OBJET : R-3887-2014 : *Demande d'autorisation du Transporteur relative au projet à 735 kV de la Chamouchouane – Bout-de-l'île.*

La présente fait suite aux réponses du Transporteur (B-0034 à B-0036, HQT-2, doc. 4; HQT-2, doc. 4, annexes 1 et 2) à la demande de renseignements no. 1 de l'ACEF de l'Outaouais. Le Transporteur répond de façon incomplète ou refuse de répondre à certaines des questions posées par l'intervenante, laquelle demande respectueusement à la Régie de l'énergie d'ordonner au Transporteur de répondre de façon complète et transparente aux questions indiquées ci-dessous.

HQT-1, Document 1 Révisée
Page 18 de 47

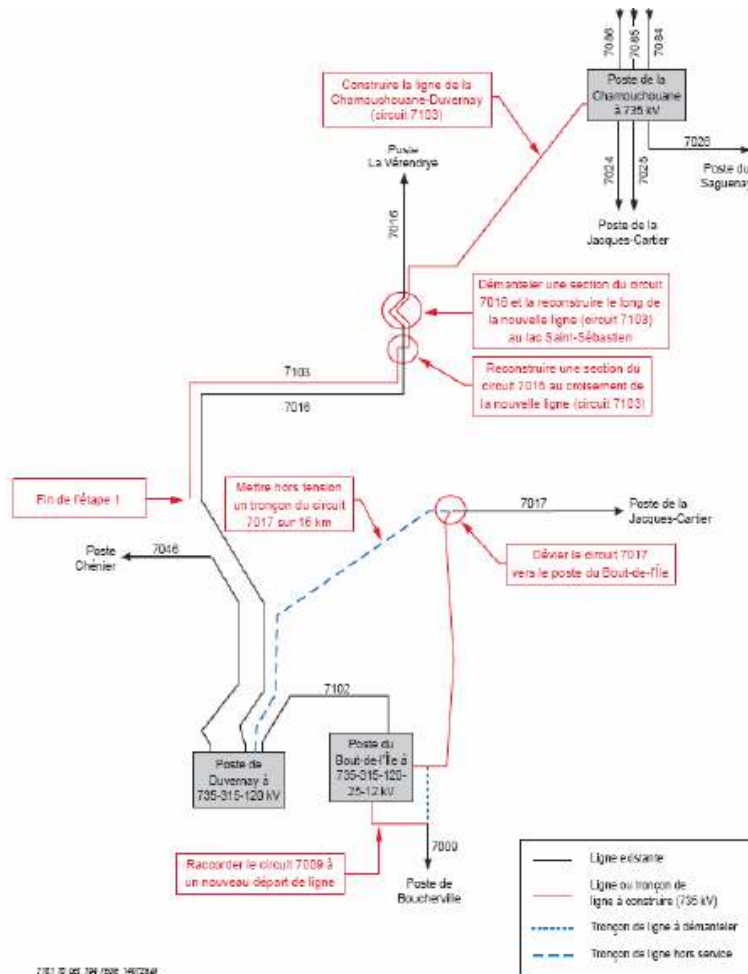
21.1 Veuillez fournir de nouvelles figures montrant les modifications aux réseaux à 735 kV et à 315 kV.

Cette demande concerne les modifications pour un nouveau poste à 735 kV. Nous reproduisons ci-dessous le schéma présenté à la pièce mentionnée par le Transporteur. Le nouveau poste Judith-Jasmin n'y apparaît pas. L'intervenante demande donc que le Transporteur réponde à la question posée à la demande 21.1.

Le Transporteur réfère l'intervenant à la pièce B-0018, HQT-1, Document révisé, pages 18 et 21 où sont présentées les nouvelles figures demandées.
